Göteborgs Stad

2017-09-26
Diarienummer: 1428/15
FK Diarienummer: 3921/15

Förprovning gällande planbesked för utbildningslokaler på fastigheten Krokslätt 161:2 inom stadsdelen Krokslätt

Begäran avser: Planbesked

Utredningsskiss

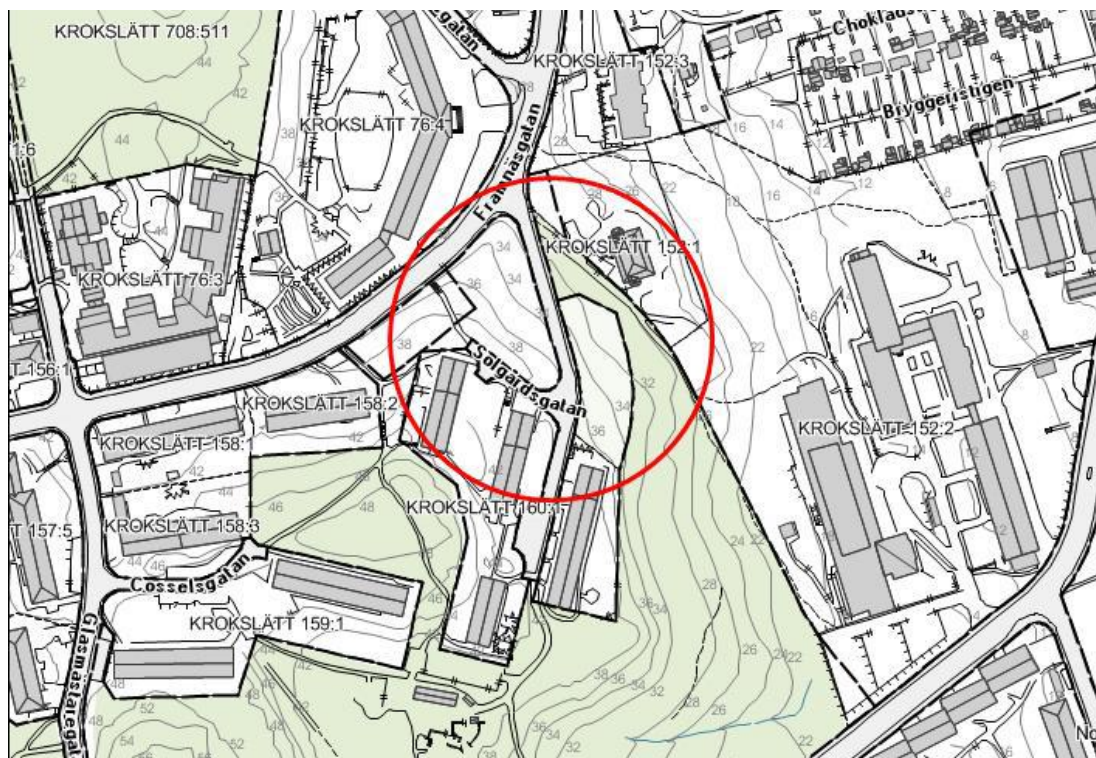
El-kablar och fjärrvärmeledningar, belägna i Stuxbergsgatan, som matar bebyggelsen vid Solgårdsgatan och Stuxbergsgatan söder om föreslagen planändring måste flyttas. Även fiberledningar och kanalisation, som finns redovisat på samlingskartan, måste beaktas och hanteras i planarbetet.

Den föreslagna byggnaden är placerad på Kretslopp och vattens ledningar. Flyttning av ledningarna bekostas av exploitören/markägaren. Kapaciteten på alla befintliga ledningar behöver utredas i ett senare skede.

Planen ska eftersträva att minimera dagvattenavrinningen, som bedöms öka. Fördröjning och rening av dagvatten ska lösas inom fastigheten. Höjdsättningen ska utarbetas så att fria vattenvägar skapas och att vatten leds bort och fördröjs på lämplig plats vid ett skyfall. I det sammanhanget får maximalt 20 cm vatten bli stående på vägar och stråk fram till byggnadsentréer.

Brandpostnätet bör utformas som ett konventionellt system enligt VAV p83. Närmaste befintlig brandpost är belägen där skolbyggnaden planeras och behöver troligen flyttas. Hur tillgången på brandposter säkerställs bör framgå av planhandlingarna. Kraven på vägar som ska användas som tillfartsvägar beskrivs i Räddningstjänsten Storgöteborgs Råd & anvisningar nr 110.

Trafikkontoret har förståelse för angelägenheten i frågan och att utbyggnad av kommunal service inom prioriterade utbyggnadsområden är välmotiverad. Kontoret ser dock att den nya infarten bör studeras ytterligare bl.a. på grund av höjdskillnaden för att göra en bedömning av lösningens genomförbarhet och kostnad. Den föreslagna trafiklösningen riskerar att bli kostsam och påverka på omkringliggande fastigheter bör belysas.

En flyttad gata är en väsentlig del av förutsättningarna för planarbetet. Trafikkontorets bedömning är att detta bör studeras ytterligare innan beslut om planbesked fattas.

Alternativskiss

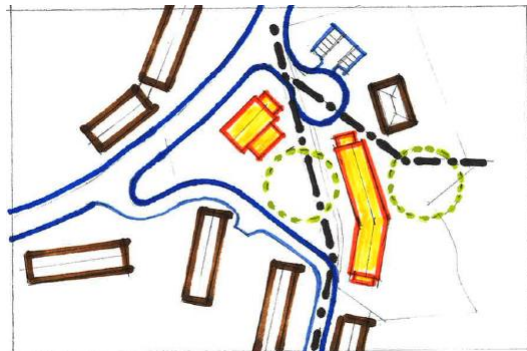
Kontoret anser att alternativa utredningsskisser bör tas fram under planarbetet som förslagsvis prövar att förlägga skollokalerna skilt från gymnastikbyggnaden på ömse sidor om norra delen av Stuxbergsgatan. Detta skulle kunna möjliggöra att huvuddelen av befintliga ledningar kan kvarligga. Likaså kan inlastningen till de nya byggnaderna lokaliseras i norra delen av skolområdet och därmed begränsa längden på den tänkta infarten.
